Mission régionale d'autorité environnementale
CENTRE - VAL DE LOIRE

**Avis sur le projet de « Parc éolien de Chârost » à Chârost (18)
Autorisation environnementale**

N°MRAe 2022-3898

Localisation des postes sources envisagés (source : étude d'impact, page 49)

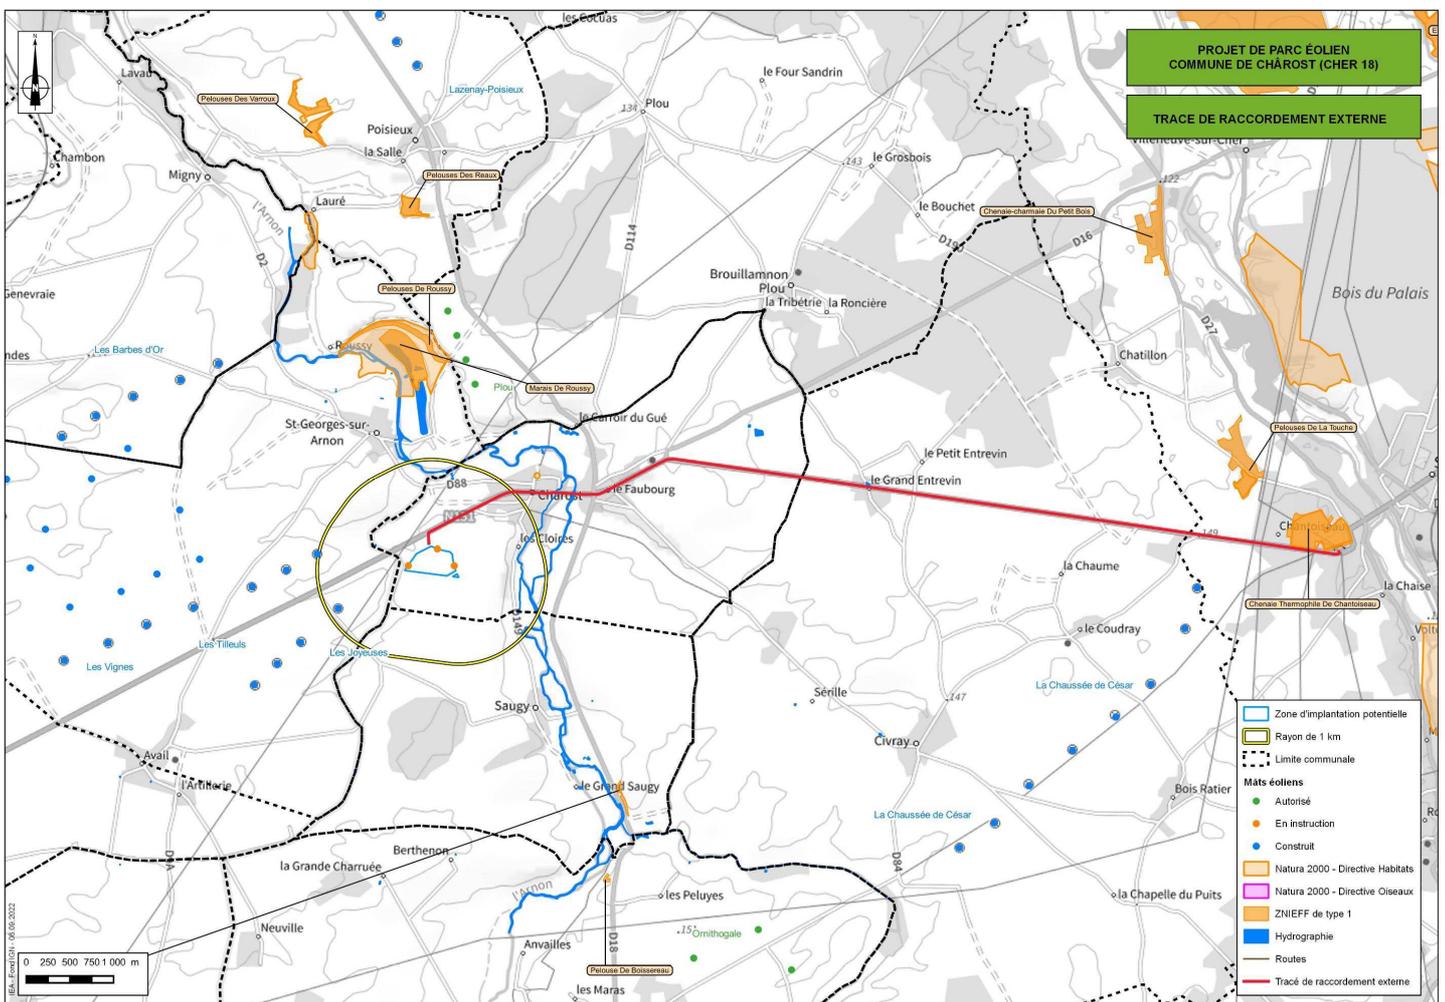
L'étude d'impact initiale présente, en pages 48 et suivantes, le poste source susceptible d'accueillir le raccordement. Le tracé du raccordement pressenti au poste source « Les Buis » situé sur la commune de Saint-Florent-sur-Cher, à environ 10 km à l'est du projet, est très succinctement présenté au travers de deux cartes. Ce poste ne dispose pas à ce jour des capacités de raccordement (étude d'impact pages 200 et suivantes). L'opérateur du réseau de transport d'électricité arrêtera définitivement le poste source de raccordement et le tracé, après autorisation du projet.

Le pétitionnaire présente les impacts sur le milieu naturel engendrés par ce tracé en précisant notamment qu'il sera enterré le long des routes. Le secteur est toutefois connu pour abriter plusieurs espèces patrimoniales telles que le Limodore avorté (orchidée classée vulnérable sur la liste rouge régionale des espèces menacées). Le dossier ne traite pas de la présence de telles espèces sur les accotements alors que les travaux de raccordement seront susceptibles de les affecter.

- **compléter l'étude d'impact par une évaluation des incidences des modalités de raccordement du projet au réseau susceptibles d'être mises en œuvre² ;**
- **présenter en particulier un inventaire des accotements routiers des tracés susceptibles d'être mis en œuvre et d'assurer un évitement des stations d'espèces végétales patrimoniales. A défaut, en cas de destruction d'espèces protégées, un dossier de demande de dérogation devra être déposé.**
